## B-Plan Eisenbahnstraße /Im Kalkofen/Am Bahnhof der Ortsgemeinde Herxheim

## **Aufstellung des Bebauungsplans „Eisenbahnstraße / Im Kalkofen / Am Bahnhof“ der Ortsgemeinde Herxheim**

**Aufstellung des Bebauungsplanes „Eisenbahnstraße / Im Kalkofen / Am Bahnhof“  
der Ortsgemeinde Herxheim  
Beteiligung der Behörden und sonstigen Träger öffentlicher Belange gemäß § 4 Abs. 2 BauGB**

### **Aufstellung des Bebauungsplanes „Eisenbahnstraße / Im Kalkofen / Am Bahnhof“ der Ortsgemeinde Herxheim**

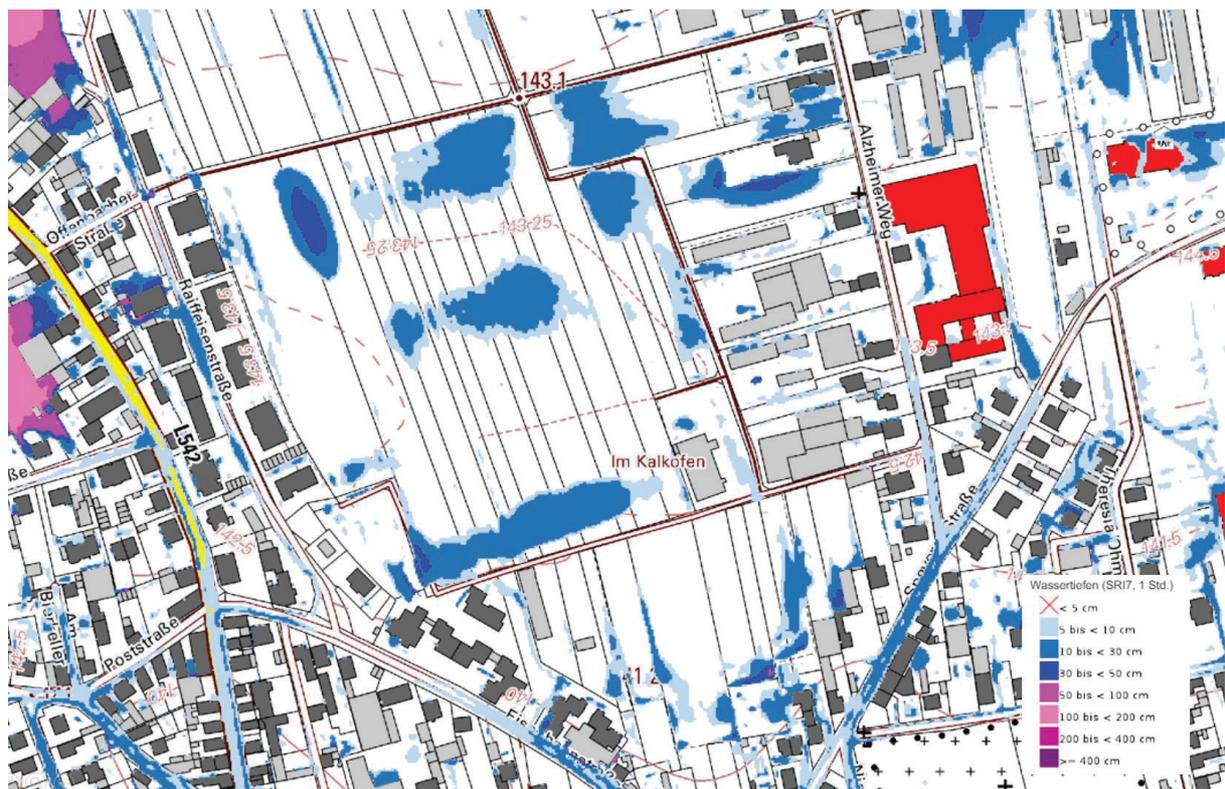
Gemäß der Sturzflutgefahrenkarte zur Gefährdungsanalyse Sturzflut nach Starkregen (<https://wasserportal.rlp-umwelt.de/auskunftssysteme/sturzflutgefahrenkarten>) sind für das Plangebiet bei einem außergewöhnlichen Starkregen mit SRI7 über 1 h in einigen Bereichen Wassertiefen bis 30 cm ausgewiesen (siehe auch Auszug unten). Für das Szenario mit einem extremen Starkregen mit SRI10 über 4 h verschärft sich diese Situation. Um das Plangebiet herum gibt es weitere Abflusskonzentrationen die durch die zusätzliche Versiegelung nicht verschärft und damit die Gefährdung Dritter erhöht werden dürfen.

Nachfolgend ein Auszug zur Gefährdung durch Sturzfluten aus Starkregen (SRI7 für 1 h) für das Plangebiet und die Unterlieger:

Bei einer Bebauung besteht ein Überflutungsrisiko für insbesondere tiefliegende Gebäudeteile bei Starkregen. Bei der Gestaltung des gesamten Plangebietes muss darauf geachtet werden, dass die Situation im Starkregenfall sich durch die Neuversiegelung für Dritte nicht weiter verschlechtert. Vorhandene Retentionsräume (z.B. Grünflächen) sollten weiter freigehalten oder mit einer Nutzung beplant werden, die bei einer Überflutung keine Schäden erleidet. Beim Bau von Gebäuden sollte die Hochwasser- und Starkregenvorsorge immer mitbeachtet werden (z.B. Sicherung tiefliegender

# Skizze 1

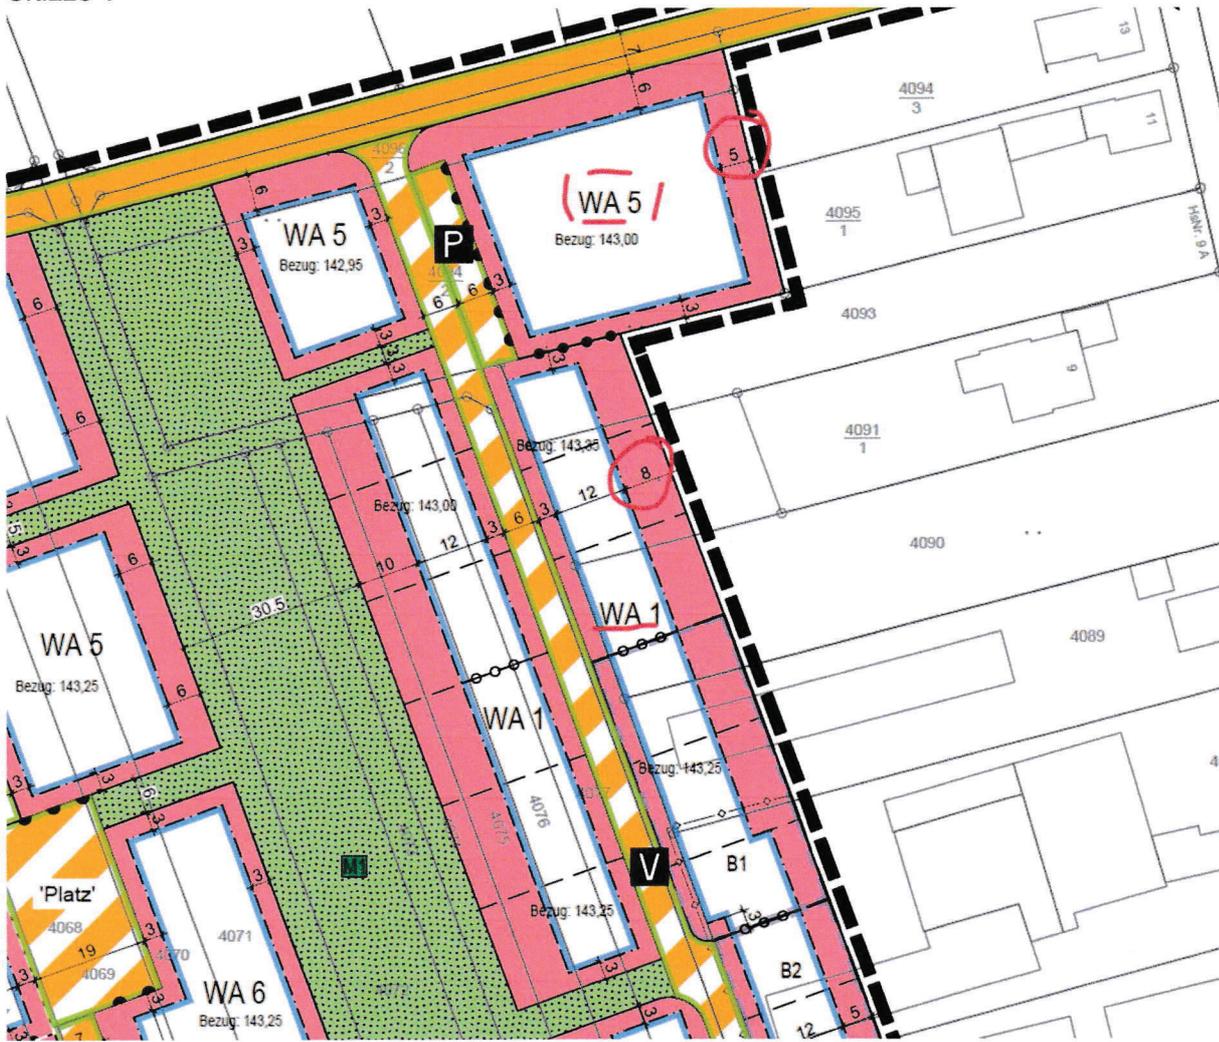
An meiner westlichen Grundstücksgrenze grenzt das Gebiet des Bebauungsplans. Direkt an meiner Grundstücksgrenze ist ein WA5 Gebiet geplant, auf dem aller Voraussicht eins der größten Gebäude innerhalb des Neubaugebiets entstehen kann und damit voraussichtlich auch wird. Siehe Skizze 1.

Bei dem Baugebiet WA5 im Nord Osten des Bebauungsplans (Skizze 1) ist davon auszugehen, dass dieses Gebiet mit einem Mehrfamilienhaus bebaut wird. Ein Mehrfamilienhaus dieser Größe wird höchstwahrscheinlich durch einen Investor gebaut. Ein Investor wird die maximale Rendite aus dem Objekt herausholen.

## Beispiel Zeichnung zum „L-förmigen Gebäude“ im Nord Osten auf WA5

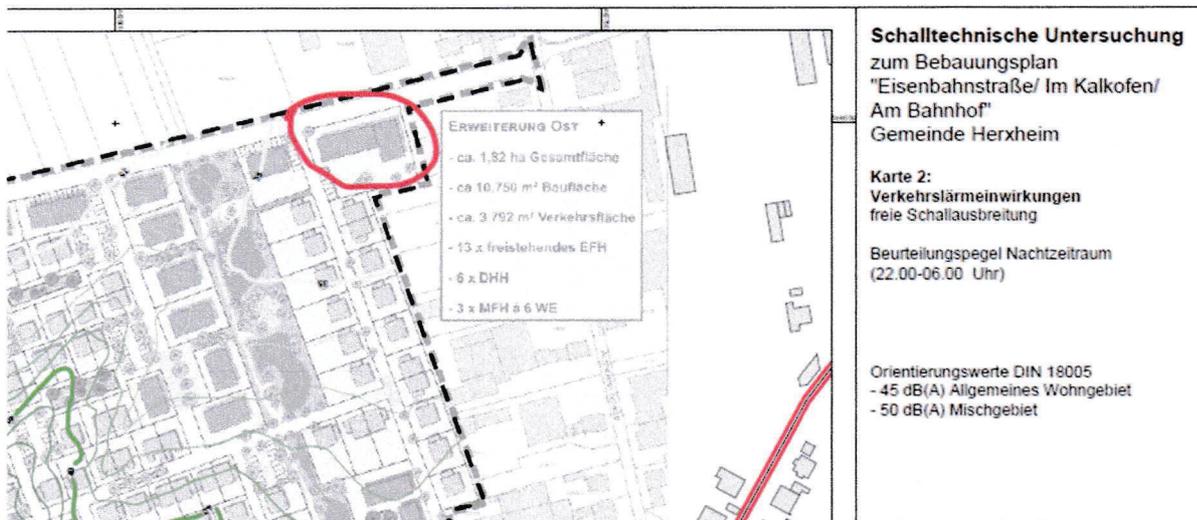
Als Zuhörer in den vergangenen Bauausschuss- und Ortsgemeinderatsitzungen war zu beobachten, dass bei Diskussionen zum Thema Lärm der Schwerpunkt auf dem WA5 Gebiet im Nord Osten liegt. Sofern ein großes Gebäude darauf errichtet wird, hat dies wesentliche Vorteile für das Baugebiet. Ich möchte in den nächsten Zeilen darlegen, dass dieses Gebäude gleichzeitig mit wesentlichen Nachteilen für mich als angrenzender Nachbar verbunden ist, sofern das Gebäude nach den aktuellen Planungen errichtet wird.
